改善箇所説明図

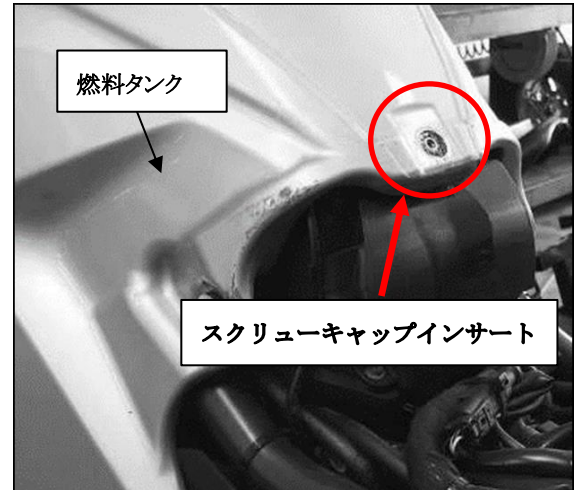
基準不適合発生箇所

燃料タンクにおいて、製造機器の設定が不適切なため、燃料タンク空洞部とスクリーキャップインサートとの隙間が小さいものがある。そのため、スクリーを規定トルクを超えて締め付けた場合に、隙間部分に亀裂が生じて燃料が漏れ、最悪の場合、火災に至るおそれがある。

全車両、燃料タンクを点検し、燃料漏れが発生している場合は、燃料タンクを対策品に交換する。燃料漏れがない場合は、スクリーキャップインサート部に対策品を組み込む。
